总平面及竖向布置图

J179Fa-Z-01

福建中州新材料科技有限公司高端氟新材料项目总平图（一期第一批变更后）

（一期第一批）主要平面及总图调整

福建中州新材料科技有限公司高端氟新材料项目总平图（一期第一批变更前）

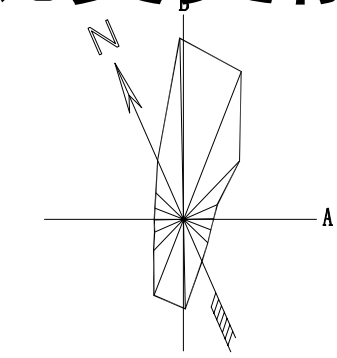
- 1、门卫一建筑占地面积由50.29调整为51.065m²，±0标高由207.2调成为±0(206.96)，角点坐标微调；
- 2、综合仓库建筑占地面积由787.36调整为791.286m²，建筑面积由1628.47调整为1628.40m²，角点坐标微调。
- 3、建构物一览表相应调整。
- 4、厂区主要技术经济指标占地面积、计容面积等相应调整。
- 5、项目一期第一批主要技术经济

指标中总建筑面积、建构筑物占地面积、计容建筑面积相应调整。绿化用地面积调整为0。

综合仓库一层平面图（变更后）

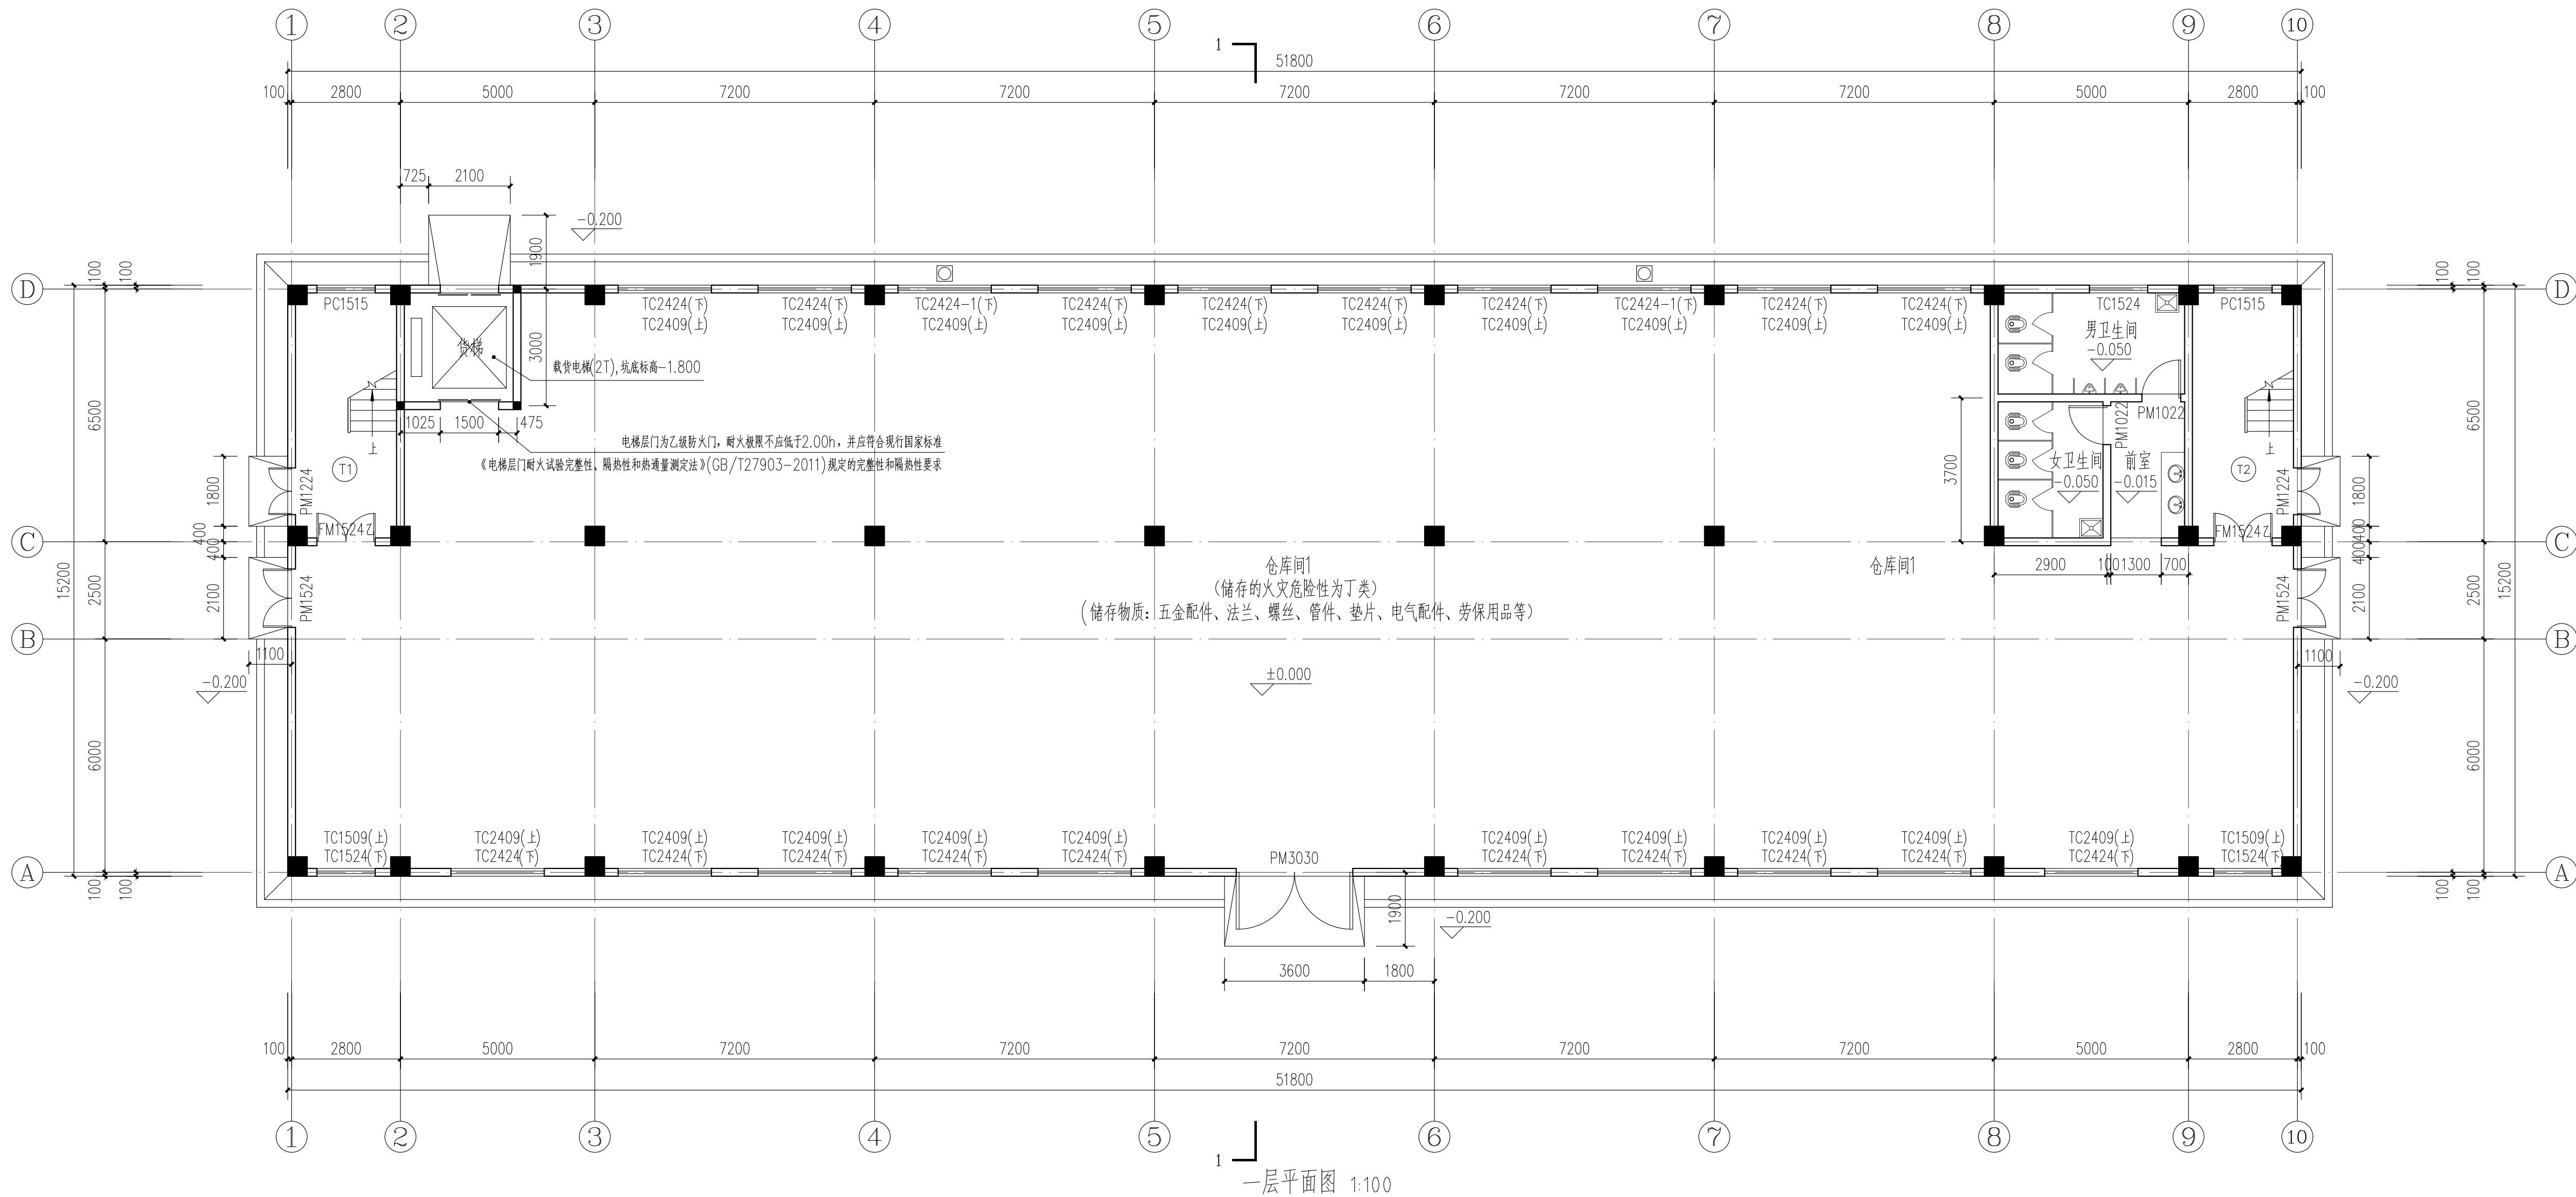
变更内容：
1、建筑特征表占地面积调整

综合仓库建筑特征	
耐火等级	一级
建筑层数	2
建筑高度(米)(防火高度)	10.2
占地面积(平方米)	791.28
建筑面积(平方米)	1628.4
计容面积(平方米)	1628.4
